**INFORME TÉCNICO ARQUITECTÓNICO STHV-DMGT-AH-A-2021-073
PROYECTO MODIFICATORIO AMPLIATORIO
“BANCO PICHINCHA - AGENCIA 24 DE MAYO”**

En atención al trámite Nro. STHV-2021-1808-E, ingresado a esta Secretaría con fecha 02 de junio de 2021, mediante el cual el Sr. Simón Andrés Acosta Espinoza en su calidad de apoderado especial del Banco Pichincha, solicita la revisión del proyecto modificadorio ampliatorio denominado “BANCO PICHINCHA - AGENCIA 24 DE MAYO”, al respecto se emite el siguiente informe técnico:

Imagen 8. Cambio funcional de generador a segunda planta alta.
Fuente: Planos arquitectónicos, 2021.

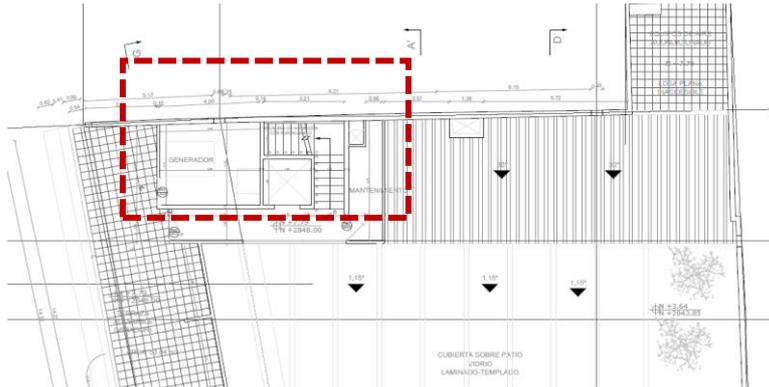
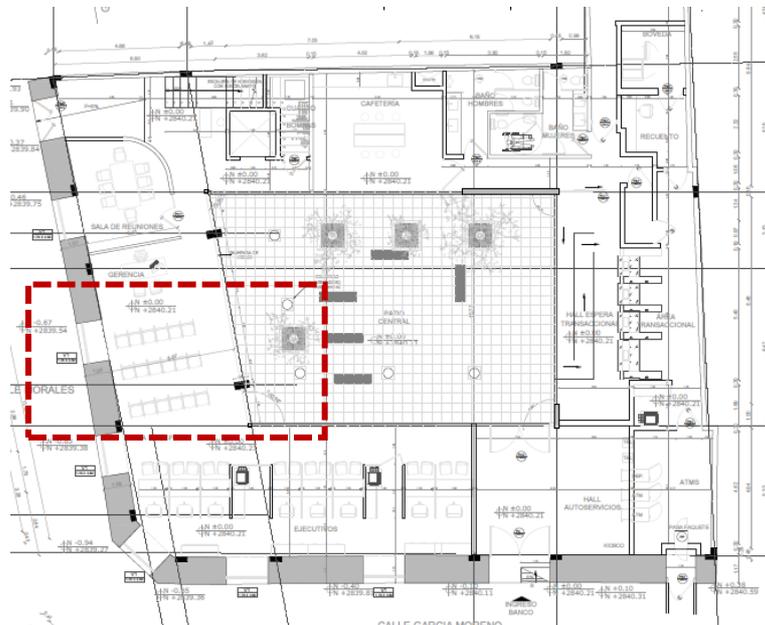
- En Planta Baja, Nivel +/- 0,00 se reubica el generador de emergencia mismo que se desplaza a la segunda planta alta, planta de terrazas Nivel + 7,79.

- El espacio dejado por el generador del nivel 0,00 se readecua para oficinas.

Imagen 11. Cambio formal, incorporación de ascensor y claraboyas.
Fuente: Memoria arquitectónica, 2021

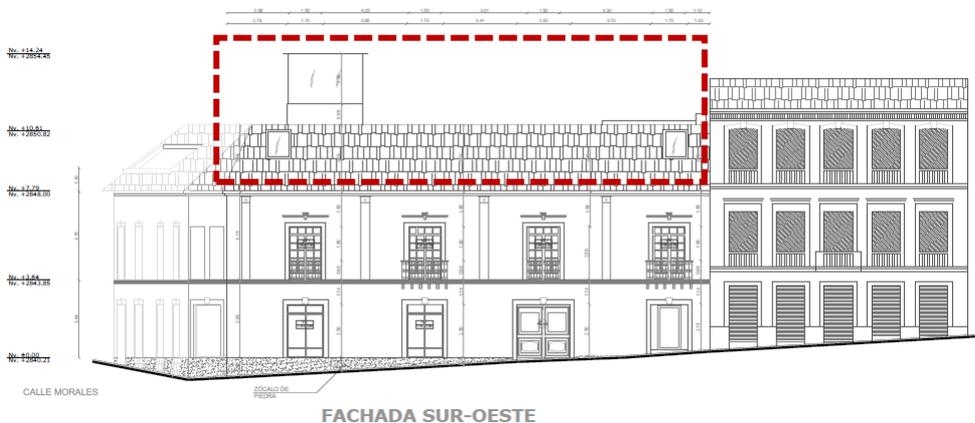
- Se ha restaurado uno de los primeros ascensores de la marca Schindler que llegaron a la ciudad de Quito y que estuvo instalado en la histórica agencia del Banco Pichincha ubicado en la Plaza grande. Por su valor histórico y a fin de que se pueda apreciar, se ha diseñado un cubo de cristal que permita apreciarlo. Este se encuentra a nivel de terraza en el nivel + 10,61 y el cubo de cristal remata en el nivel + 14,24.
- A fin de iluminar la bodega en la planta de terrazas se han creado dos claraboyas en cubierta sobre el ala de la calle G. Moreno.
-
